改善箇所説明図

左ハンドル車両での図示

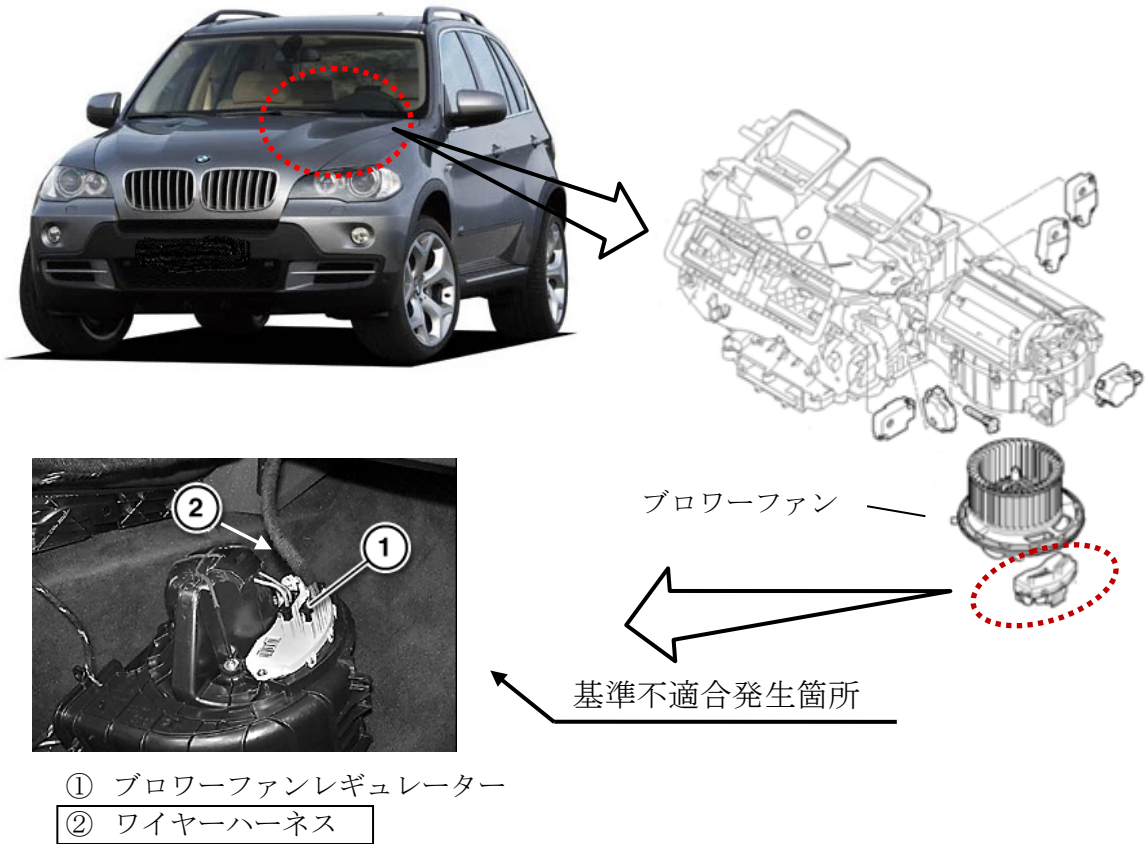
基準不適合の内容

エアコンディショナーのブローファンレギュレーターへ電力を供給するワイヤーハーネスの端子において、当該端子のメッキ素材が不適切なため、車両振動によってメッキが損傷し、摩擦腐食が発生することがある。そのため、電気抵抗が高くなりワイヤーハーネスの端子が発熱し損傷して、最悪の場合、火災に至るおそれがある。

改善の内容

全車両、ワイヤーハーネスを対策品に交換する。また、ブローファンレギュレーターに不具合のあるものは新品に交換する。

識別：フロント左ストラット部に白ペンを塗布する。
